Produto : Televisor de 29"
Modelo : HPS - 2982FS, HPS - 2982FSB, HPS - 2982FSC, HPS – 2991FS, HPS - 2991FSB, TVD - 2911FS e TP - 2958.

INFORMAÇÕES TÉCNICAS

Ref.: Substituição do Fly Back TAT 2982

Tensão de Filamento

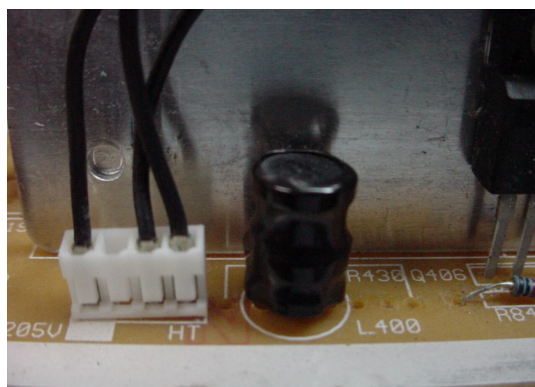
Devido a uma falta, momentânea, do fly back TAT2982 de fabricação da Componel indicamos a substituição deste pelo fly back importado modelo BSC29-0192F, sendo que para esta utilização basta somente acrescentar um **indutor de 33 μ H**.

Este indutor deverá ser colocado em serie com a alimentação do filamento, na posição de L400. Dependendo do modelo pode ser que exista um resistor ou jumper nesta posição que deverá ser retirado para a inclusão da bobina.

Esta bobina deve ser colocada de forma obrigatória e a sua não utilização acarretará no esgotamento dos canhões do cinescópio.

Após a Colocação do Indutor
